Confrontation des études sur le Plan d'exposition au bruit et le coût du réaménagement de Nantes Atlantique : DGAC vs Cédpa 27 novembre 2013

PEB : les hypothèses de la DGAC triplent les surfaces concernées

Nouveaux calculs de PEB d'Adecs Airinfra

En 2003, lors du calcul du PEB en vigueur actuellement (2004-2010), la DGAC avait commis les mêmes erreurs :

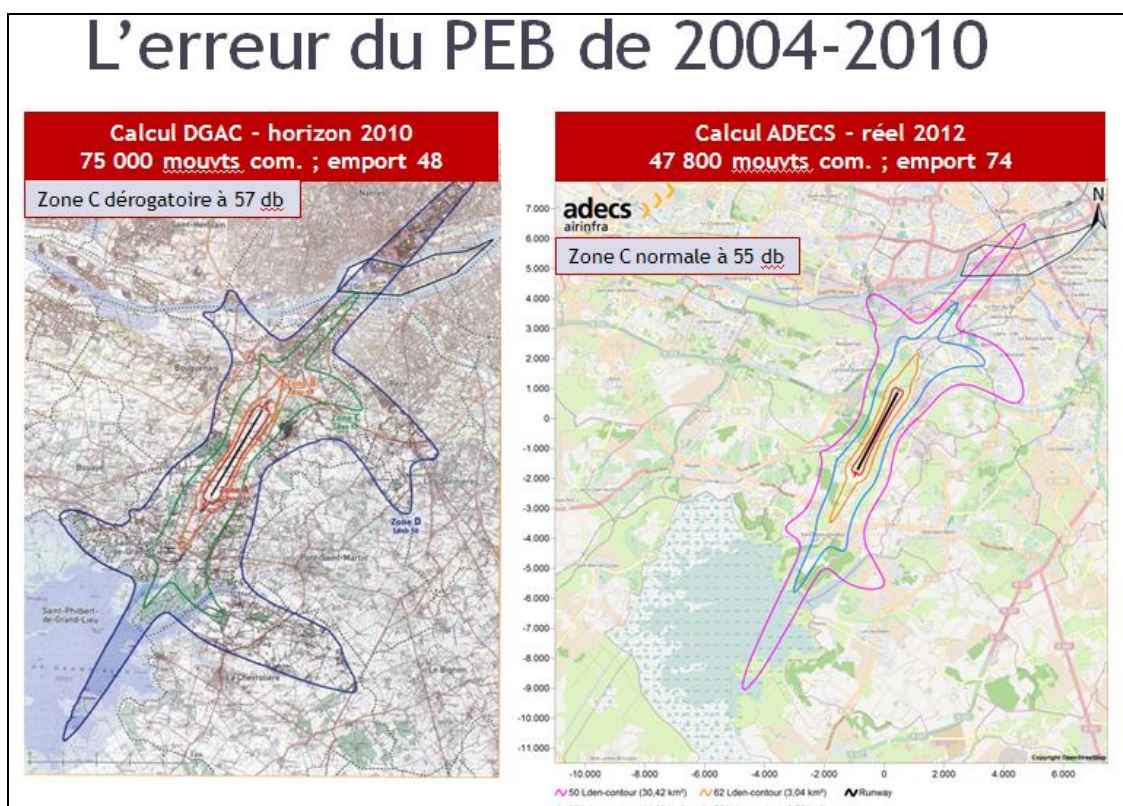
- Modernisation de la flotte mal anticipée
- Sous-estimation de l'emport (48 au lieu de 74) ; surestimation du nombre de mouvements commerciaux (75 000 au lieu de 39 600) → surface estimée quasiment deux fois trop grande
- Partage à 45/55 de l'utilisation de la piste → surestimation de 13 % de la surface côté Nantes.
Remarque : pour 75 000 mouvements la DGAC prévoyait un partage 45/55 ; aujourd'hui, pour moins de 64 000 mouvements, elle prévoit 50/50 (alors qu'il y aurait des améliorations à la fluidité du trafic). Incohérent.

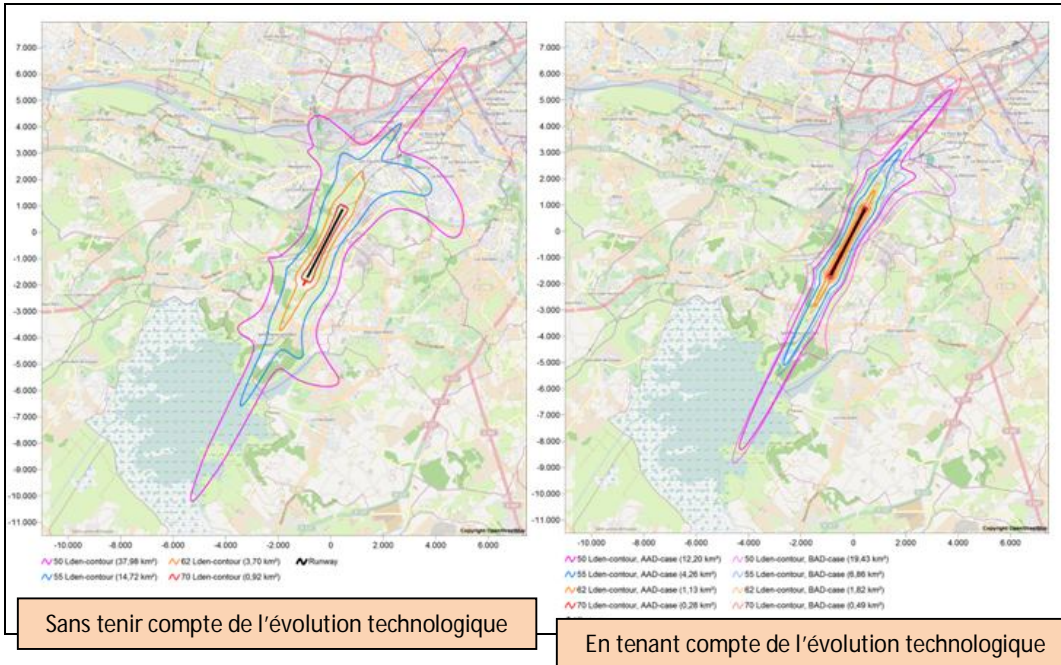
2 - Nouveaux calculs du PEB 2032 en tenant compte de certaines remarques de la DGAC (taille des avions, composition de la flotte, dissymétrie des progrès acoustiques entre atterrissage et décollage)

2-1 – hypothèse centrale: amélioration de la répartition par type d'avion → emport à 112 → 54 500 mouvements → maintien partage piste actuel 40 % par le nord /60 % par le sud
